CONTROL DE REVISIÓN DE DOCUMENTOS – MINISTERIO DE MINAS Y ENERGÍA

1.- Documento respecto al cual se hace comentarios:	RETIE 2016 Versión para Discusión Pública	Hoja N° 1 de 15
2.- Nombre del Proponente:	ASOCIACIÓN COLOMBIANA DE INGENIEROS - ACIEM	3.- Fecha límite de entrega: 12 de Febrero de 2016
4. Ordinal, literal, numeral y/o Párrafo, anexo, tabla o figura, objeto de la observación.	5. Propósito del cambio Justificación por parte del Proponente	6. Propuesta ACIEM de modificación o ajuste

Wall Flange

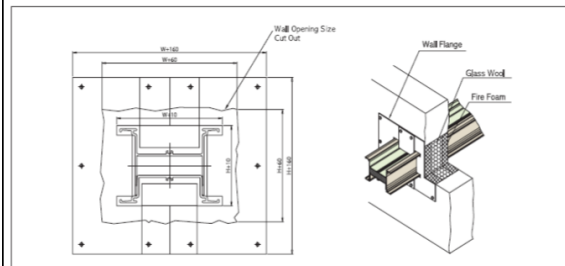
En la figura anterior se puede observar el detalle típico de instalación con el correspondiente sello corta fuegos. Con esta imagen se evidencia que en la instalación final no deberán quedar espacios libres en cruces de muros y/o placas en ductos en los cuales se requiere este tipo de sello.

Ahora bien, para el proceso de instalación, los fabricantes recomiendan unas aberturas en placa y/o pared (recorte) con unas dimensiones de 30 mm mayor que las dimensiones externas de la Blindobarra.

[Fig. 26-4]

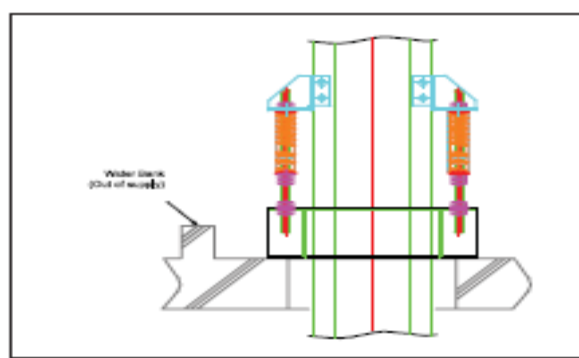
El detalle típico de instalación con soportes anti-sísmicos en placa es:

Si verificamos las distancias, para referirnos al tema de la disipación de calor durante la operación, los fabricantes tiene unas distancias mínimas requeridas con respecto a los muros que pueden bordear la Blindobarra en un recorrido continuo :

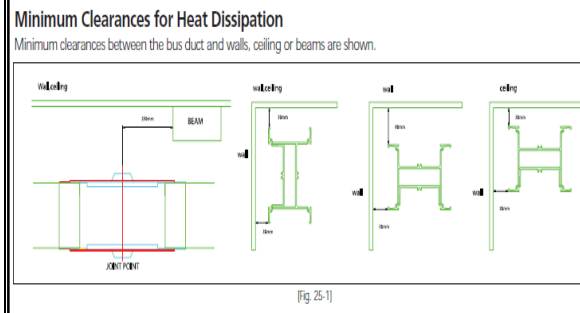
De acuerdo a lo anteriormente expuesto, es de nuestro interés aclarar cuanto antes esta ambigüedad de términos en lo referente a las distancias que se solicitan respetar en el numeral 20.6.3.2 a) y d) del RETIE, razón por la cual realizaremos una solicitud formal de verificación de este tema en particular al Ministerio de Minas y energía, solicitando se corrija cuanto antes este error que presenta el Reglamento Técnico.	
--	---	--
